## VEDR. INNSIGELSESAK: BERGEN KOMMUNE REGULERINGSPLAN MØLLENDAL ØST, FELT B1 (GBNR 163/20, M.FL.)

Vi viser til vedtak i Kultur- og ressursutvalget i Hordaland fylkeskommune den 19.03.15 i ovennevnte sak. Statsbygg har tidligere redegjort for sitt syn i brev datert 01.12.2014, og i e-post datert 12.03.15 til Kultur- og ressursutvalgets medlemmer og fylkets politiske partier. Med bakgrunn i opplysninger som fremkommer i Kultur- og ressursutvalgets saksprotokoll og medias dekning i saken, finner Statsbygg grunn til å utdype de faktiske forhold.

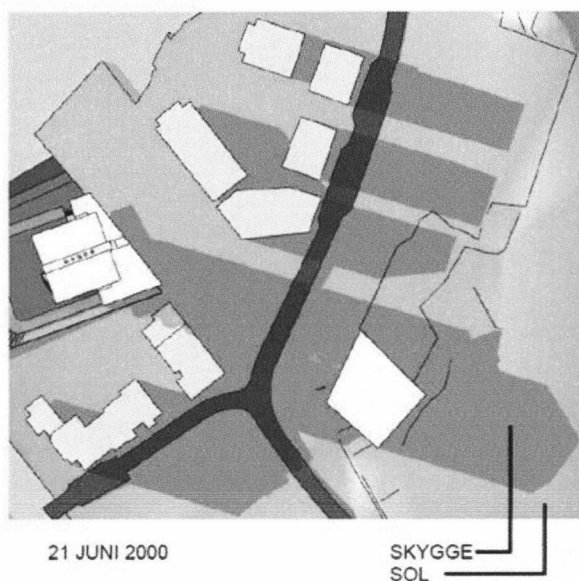
Statsbygg fastholder at høyhusforslaget vil kaste slagskygge og ta kveldssolen fra både Kunstallmenningen (skolens offentlig tilgjengelig byrom i forlengelsen av Byallmenningen), og svekke lysforholdene i skolens innvendige arealer. Solforhold og potensialet for lys inn i bygget, var et viktig

kriterium ved valg av tomt for den nye skolen. Slagskyggen fra høyhuset vil utgjøre en kraftig forringelse av hele bydelens uteområde, og den kan potensielt være problematisk for utøvelse av skolens aktiviteter.

Kunst- og designhøgskolen skal, i tillegg til å tilby høyeste utdanning i Norge innen kunst og design, formidle viktigheten og verdien av kunst og design i samfunnet gjennom en aktiv og synlig rolle. Skolens aktiviteter vil skje utover normal arbeidstid, og Kunstallmenningen vil være en viktig formidlingsarena. At slagskyggen fra det foreslåtte høyhuset er betydelig, er dokumentert i sol-skyggediagrammer. Illustrasjonen under av henholdsvis høyhusforslaget og gjeldende reguleringsplan, viser et stillbilde ved sommersolhverv kl 20:00. Høyhusets skyggelegging av Kunst- og designhøgskolen og Kunstallmenningen starter langt tidligere.

Forslagsstiller har hevdet at høyhusets utforming gir mer gunstig solforhold på Byallmenningen enn lavblokker. Det er viktig å presisere at forslagsstillers sammenligning er basert på forslagsstillers eget lavblokkalternativ som fraviker fra gjeldende reguleringsplan i volum og høyde. Gjeldende reguleringsplan gir langt mer gunstig solforhold på Byallmenningen og Kunstallmenningen enn forslagsstillers alternativ 2 med lavblokker.
